(仮称) 白滝山ウインドファーム更新事業
環 境 影 響 評 価 方 法 書
補 足 説 明 資 料

白滝山ウインドファーム株式会社

風力部会 補足説明資料 目次

図 22 風力発電機と騒音調査地点の距離

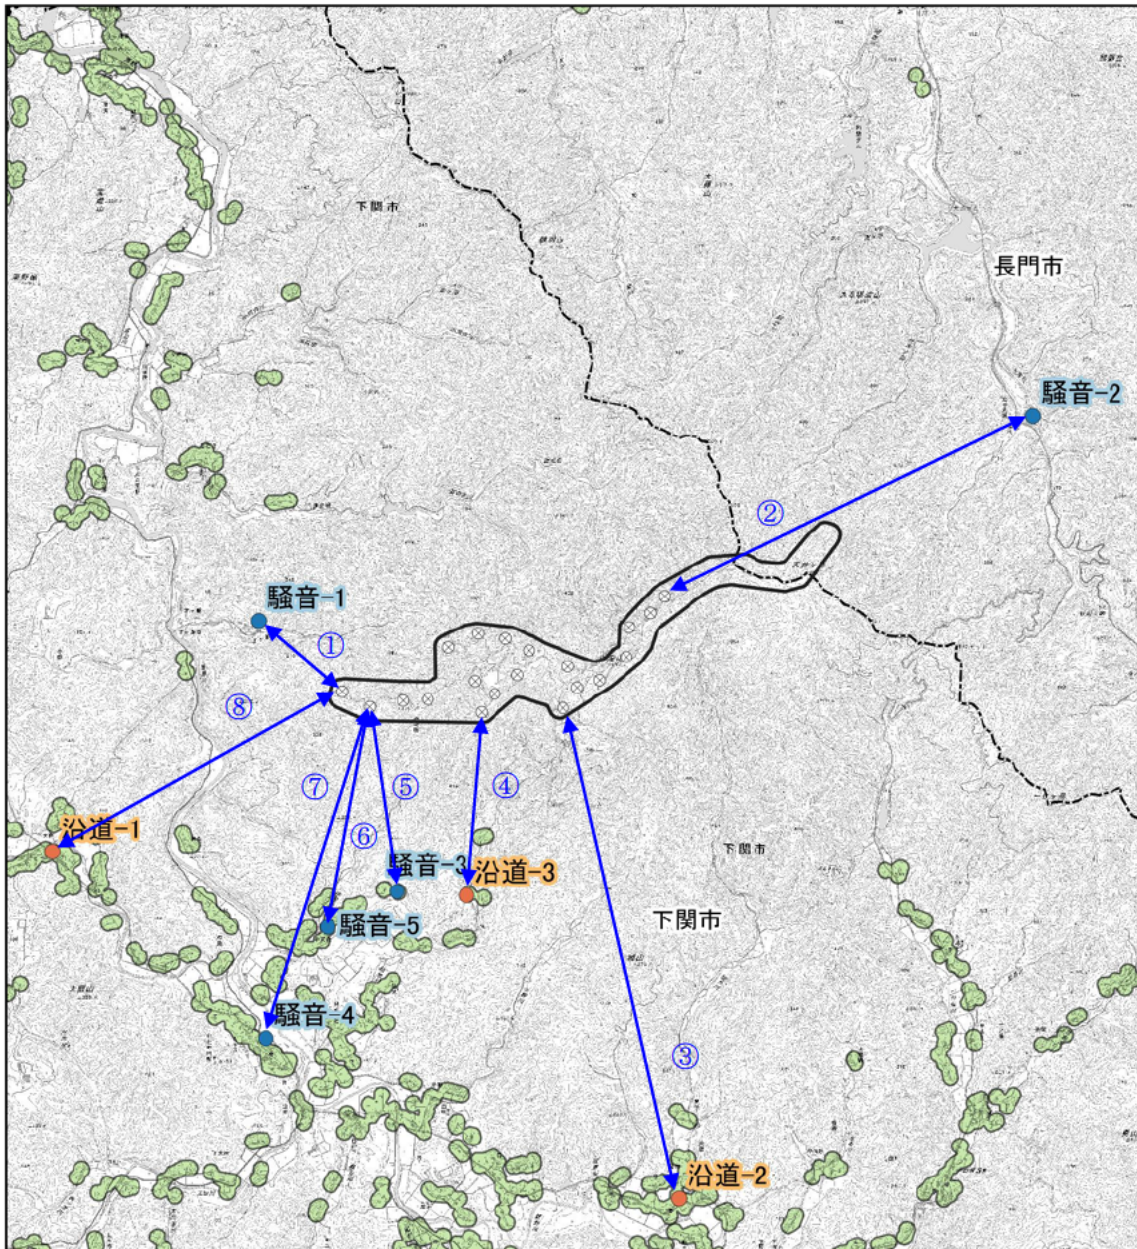
風力発電機から調査地点までの距離（水平距離、斜距離等）は記載されているか。

風力発電機から調査地点までの距離の関係を図 22 に示します。

図 23 対象事業実施区域と騒音調査地点の距離

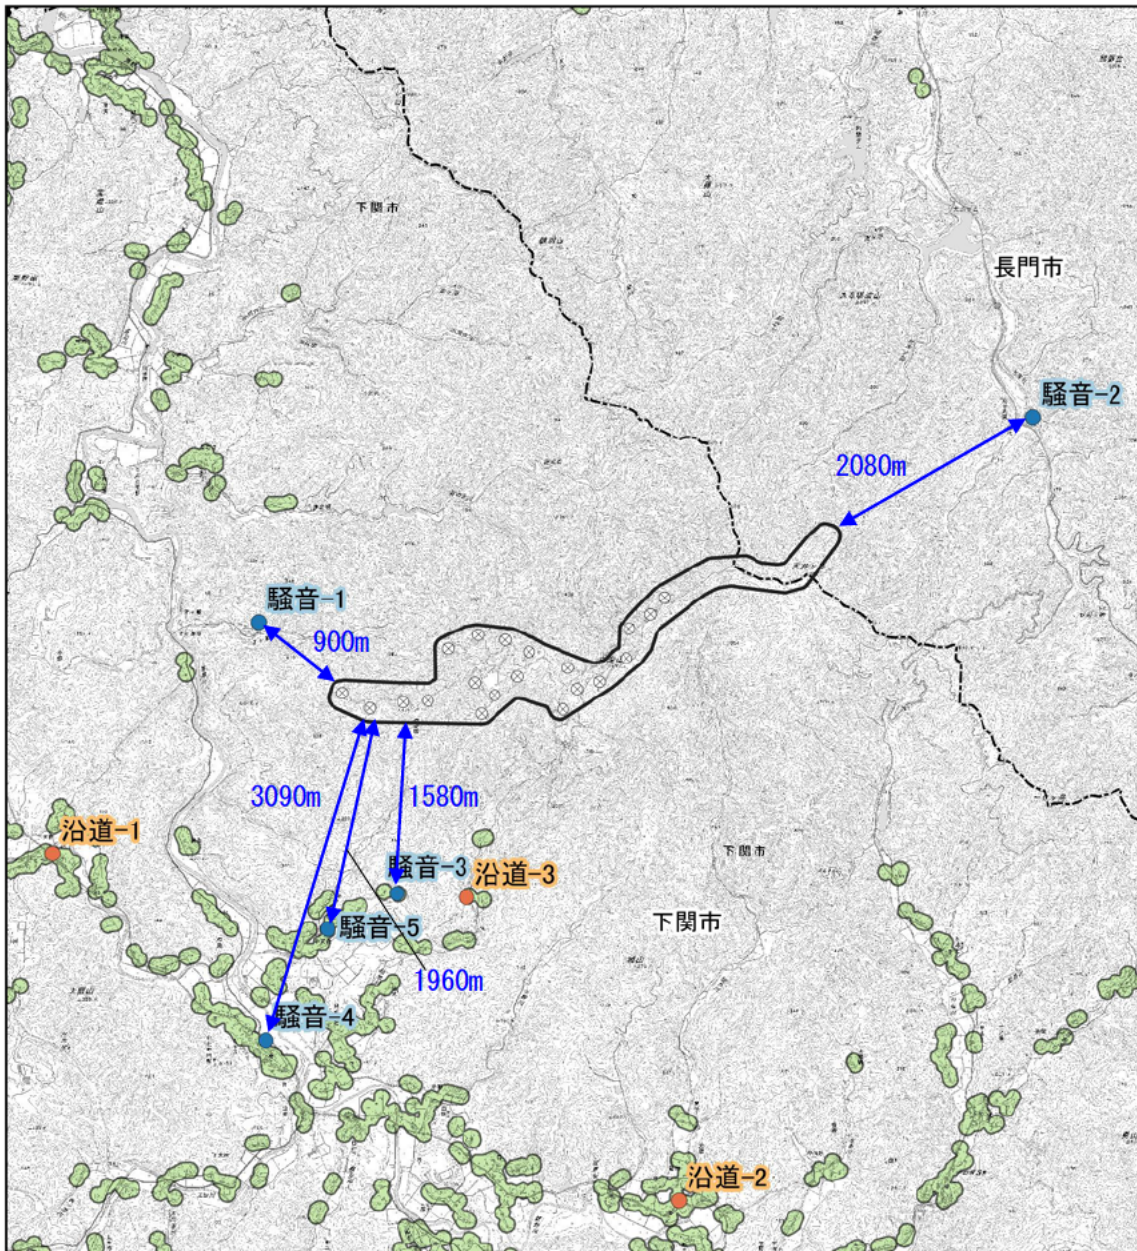
対象事業実施区域から各観測点までの距離を追記して下さい。

対象事業実施区域から調査地点までの距離を図 23 に示します。

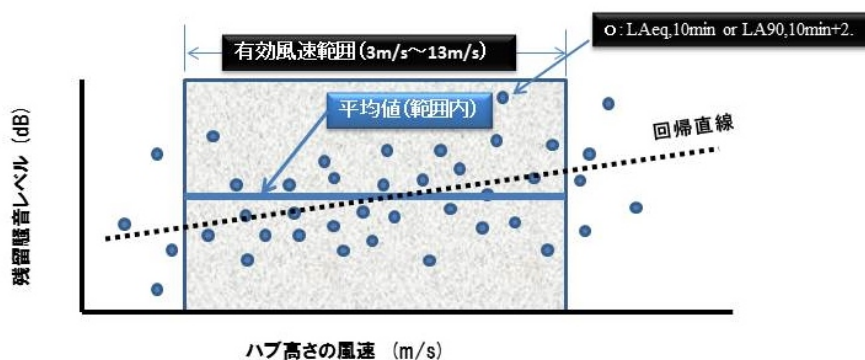
現況調査結果を整理するにあたっては、調査地点ごとに風車停止時の残留騒音とハブ高さの風速との関係性も把握し、関係図を整理してもらいたい。さらに、ハブ高風速と残留騒音の関連性の有無（回帰式など）などを考察してもらいたい。

ハブ高さの風速と残留騒音レベル ($L_{Aeq,10min}$ or $L_{A90,10min} + 2dB$) に関連性があるか？

ご指摘のとおり、準備書作成時には残留騒音とハブ高さの風速との関係を整理し、その関係を考察するようにいたします。

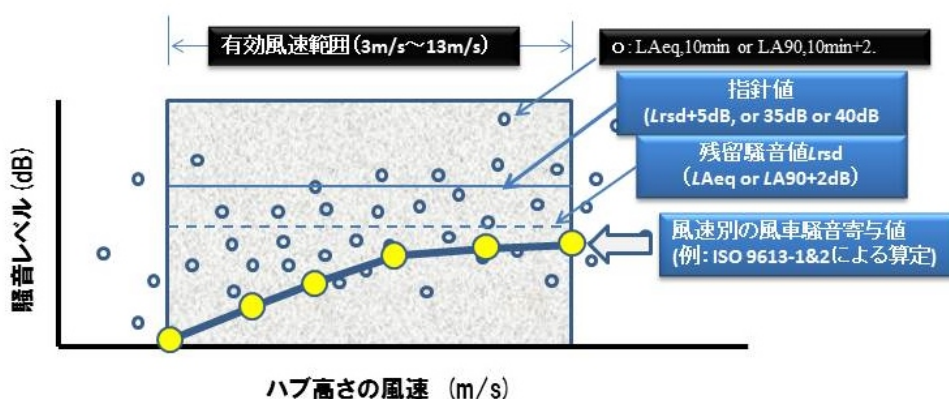
風車稼働時の風車騒音寄与値（残留騒音を加える前の値）と、現況（停止時）の残留騒音算定値およびそれから算定される指針値との関係図を整理してください。

ハブ高さの風速と風車騒音寄与値, 指針値, 残留騒音値,
騒音実測値 ($L_{A90,10min}$ or $L_{Aeq,10min}+2dB$) の関係

ご指摘のとおり、準備書作成時には風車騒音寄与値と風況の関係、残留騒音との関係を整理し、その関係を考察するようにいたします。

図 25(2) 水質調査地点及び集水域図

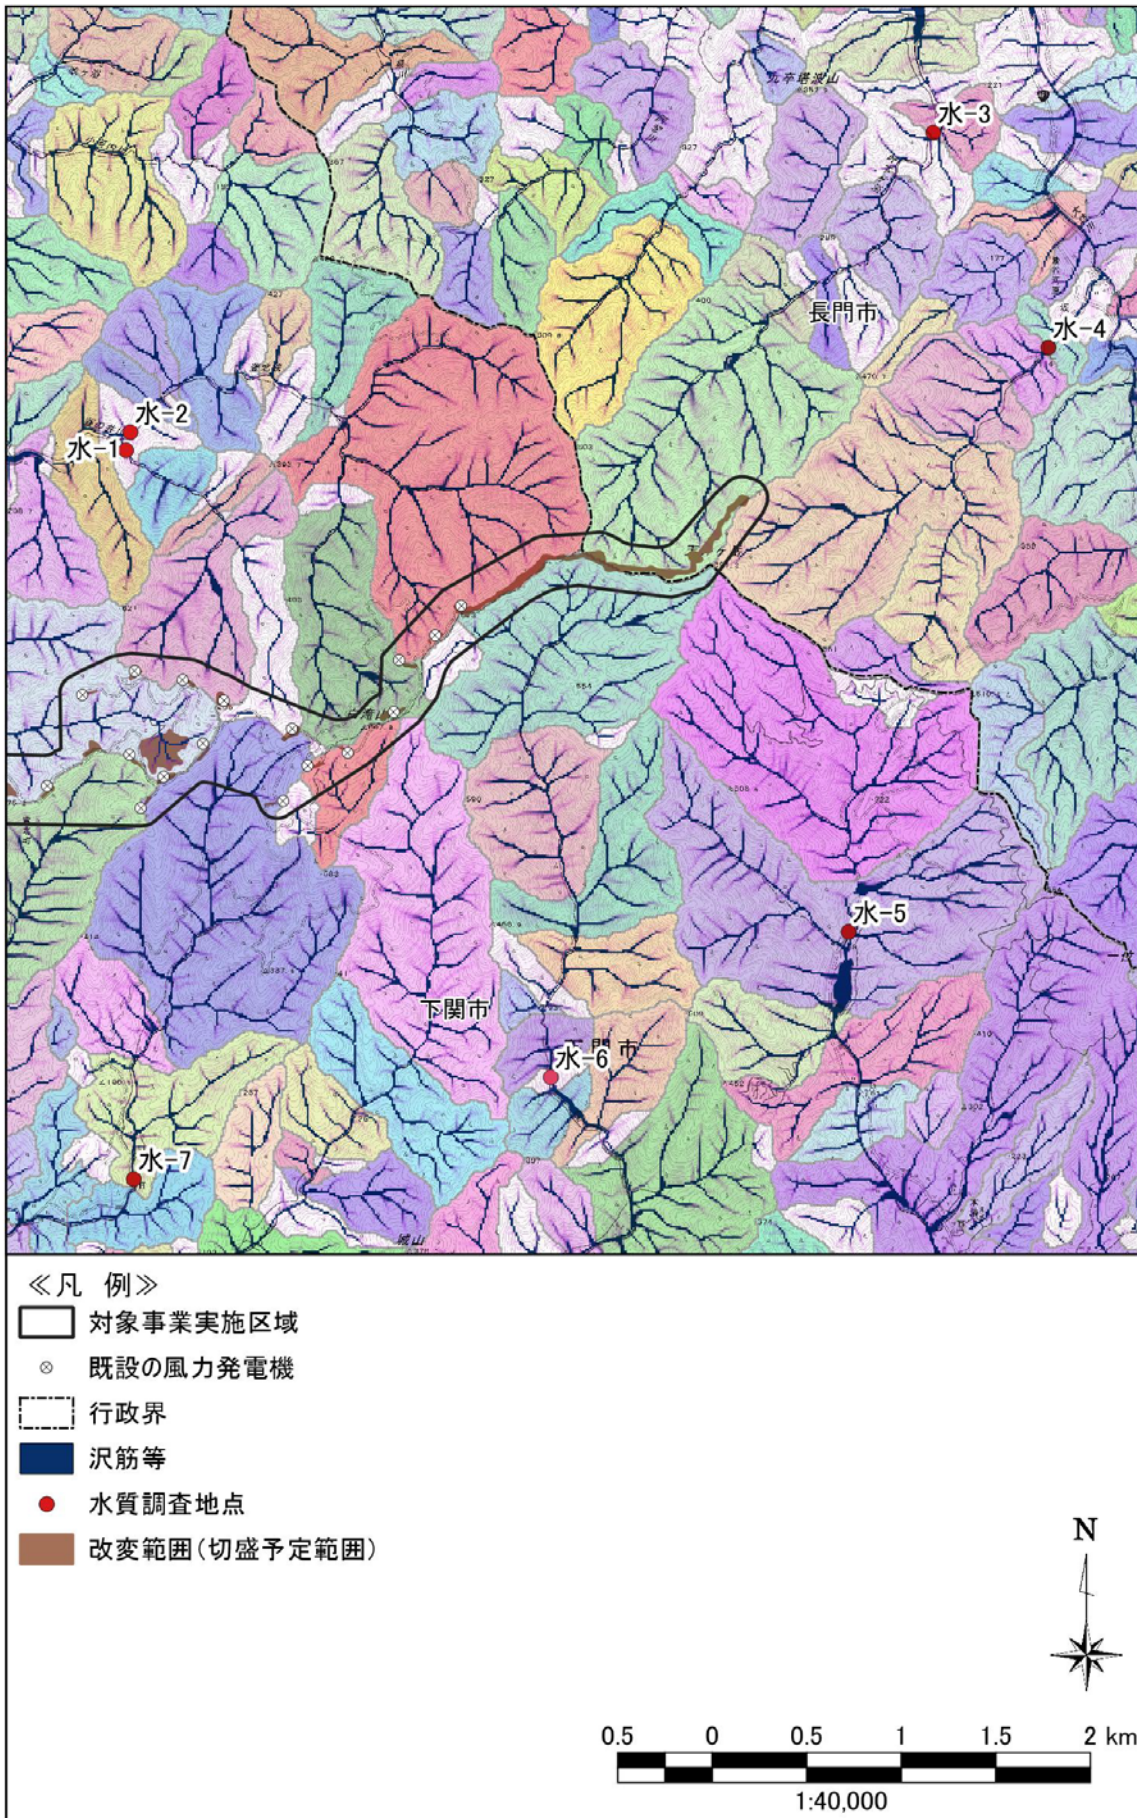
図 6-2-2-3 で水質調査点毎の集水域を示してほしい。

水質調査地点については、なるべく上流に近いところに設定するのが基本となるので、再度検討頂きたい。

現地視察でのご意見を踏まえ、各流域ごとの色分け図を図 25 に示します。

調査地点については、より上流での地点配置を検討中です。（本庁での顧問会開催までに水質調査地点及び予測地点の図面を示します。）

図 26 NEDO 局所風況マップ (地上高 70m)

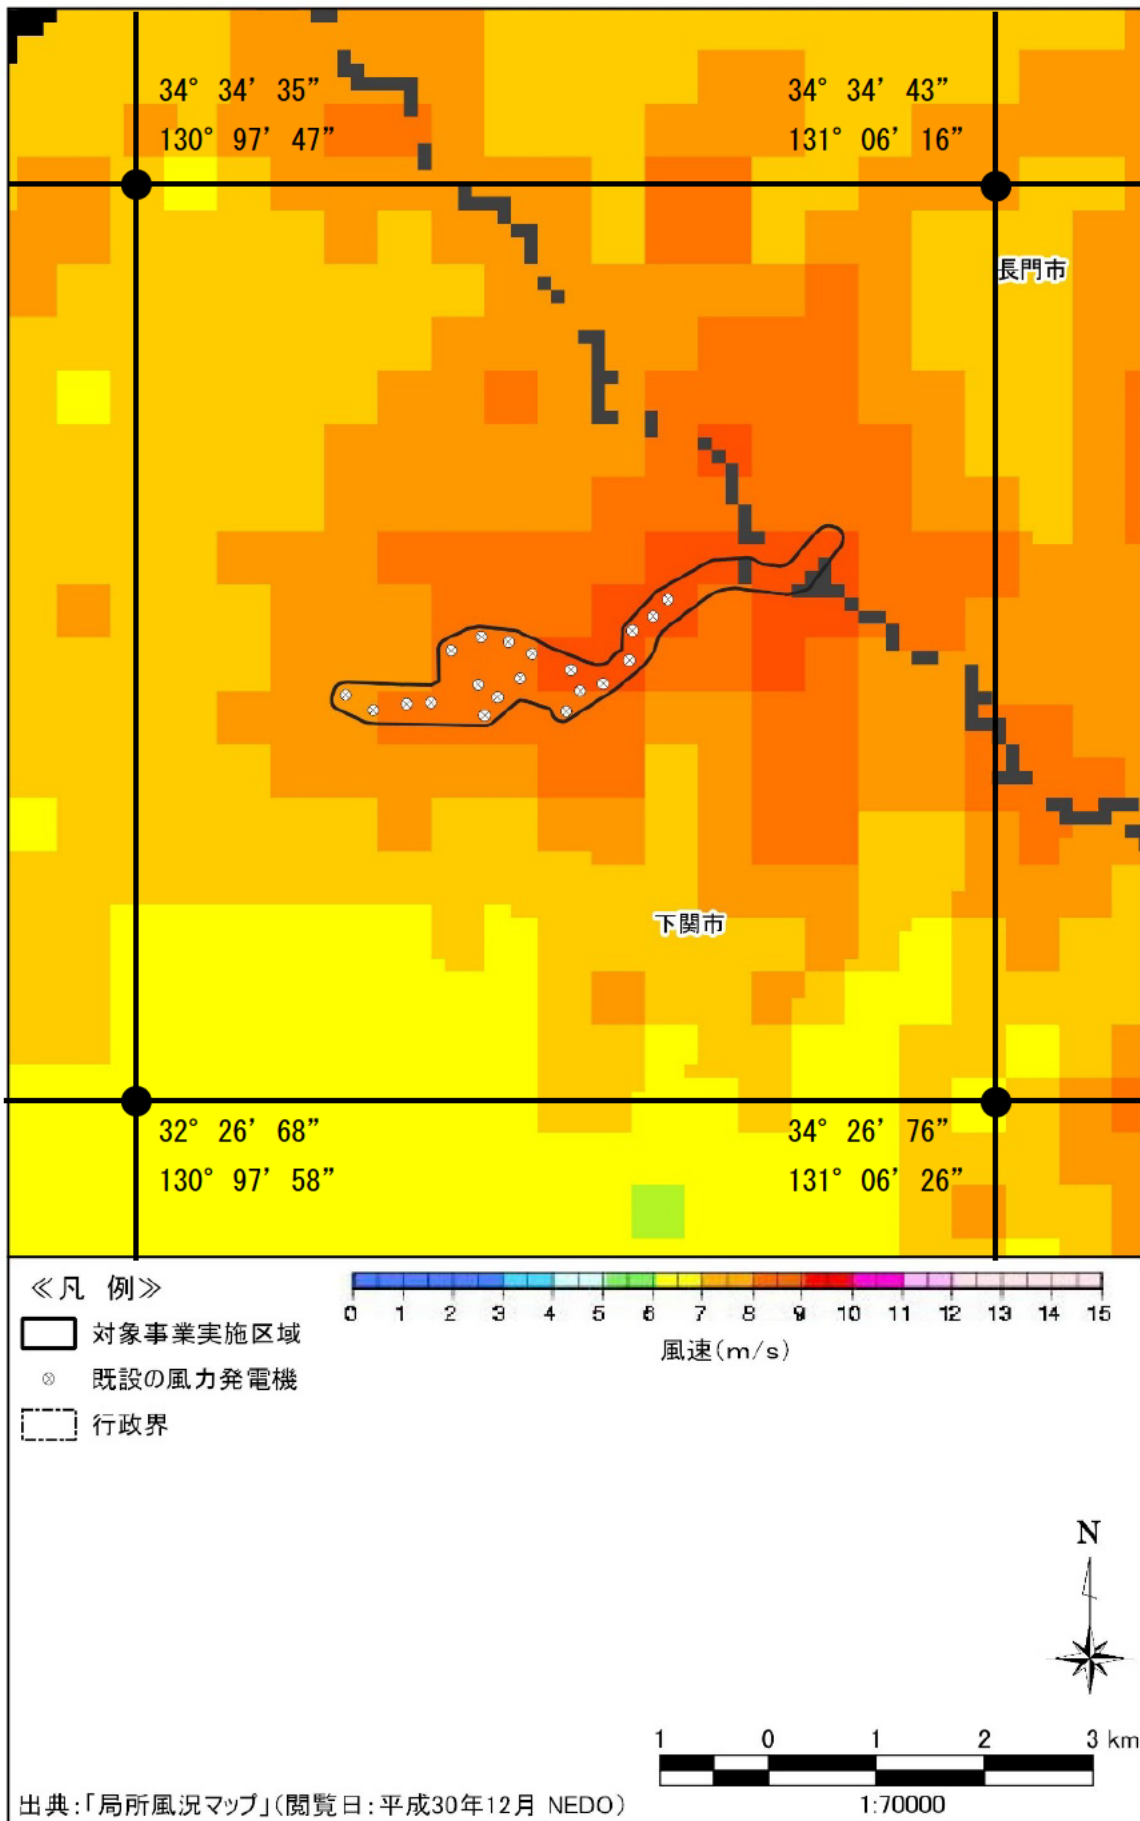
風況マップについて、緯度経度がわかるように記載して欲しい。【近藤顧問】

風況マップに緯度経度を示した図を図 26 に示します。
